リコール届出一覧表

リコール届出番号	外 - 2614	リコール開始日：平成 30 年 3 月 16 日		
届出者の氏名又は名称	プジョー・シトロエン・ジャポン株式会社 代表取締役 クリストフ プレヴォ (製作国： フランス共和国) (製作者名： オート Mobil・プジョー) (問い合わせ先：0120-840-240 プジョーコール) (製作者名： オート Mobil・シトロエン) (問い合わせ先：0120-55-4160 シトロエンコール)			
不具合部位（部品名）	緩衝装置（ロアアームボルト）			
基準不適合状態にあると認める構造、装置又は性能の状況及びその原因	フロントサスペンションとロアアームを取り付けているボルトにおいて、ボルトの強度が不足しているため、当該ボルトが折損し、異音が発生するものがある。そのため、そのままの状態で使用を続けると、ロアアームが外れ、かじ取り操作ができなくなるおそれがある。			
改善措置の内容	全車両、ボルトを対策品に交換する。			
不具合件数	0 件	事故の有無	0 件	
発見の動機	本国からの情報による。			
自動車使用者及び自動車分解整備事業者に周知させるための措置	<ul style="list-style-type: none"> ● 使用者 : 電話・ダイレクトメールにて通知する。 ● 自動車分解整備事業者 : 日整連発行の機関誌へ掲載する。 ● 対策実施済車両 : 対策済車両には、運転者席側ドア開口部のドアロックストライカー付近に外-2614のステッカーを貼付する。

改善箇所説明図

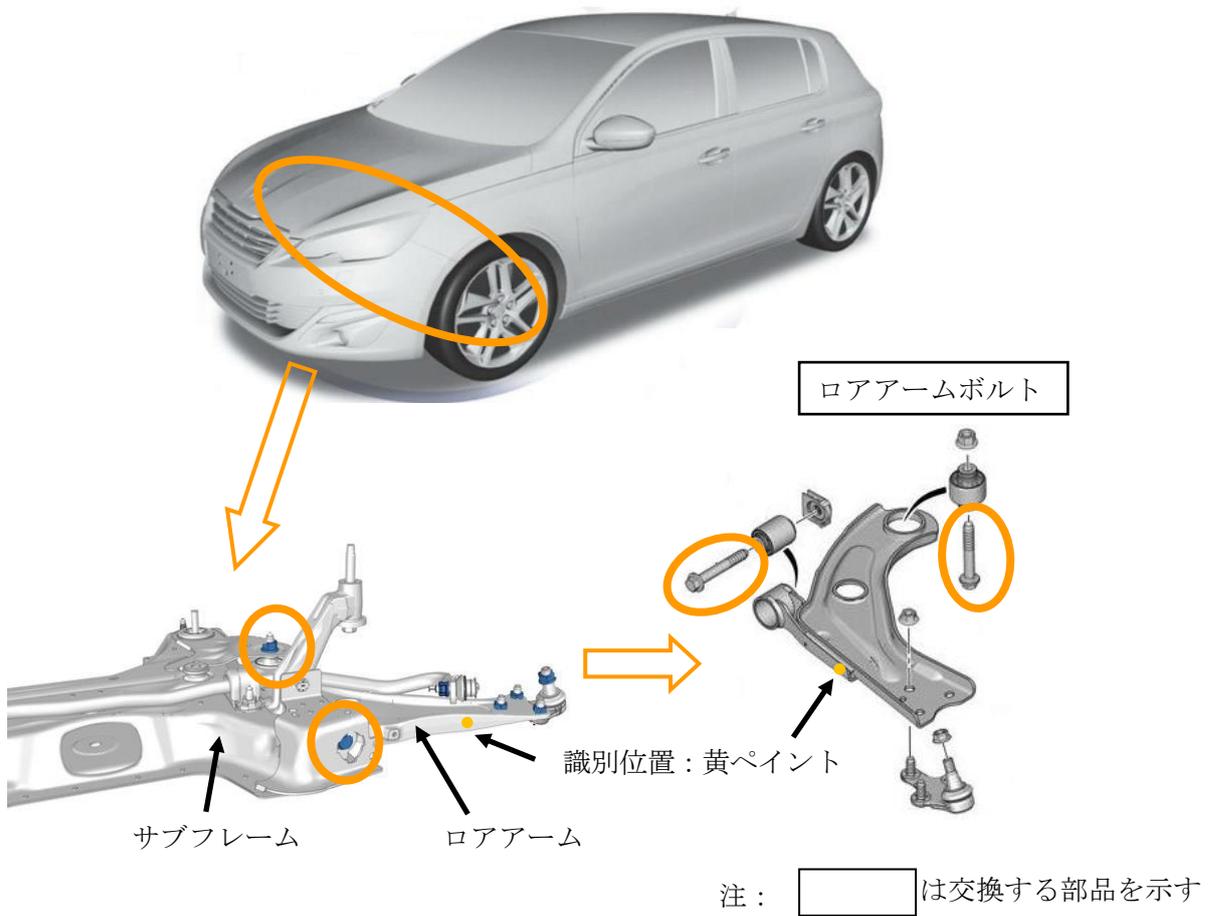
フロントサスペンションとロアアームを取り付けているボルトにおいて、ボルトの強度が不足しているため、当該ボルトが折損し、異音が発生するものがある。そのため、そのままの状態で使用を続けると、ロアアームが外れ、かじ取り操作ができなくなるおそれがある。

全車両、ボルトを対策品に交換する。

助手席側ロアアームの前側正面に黄ペイントを塗る。
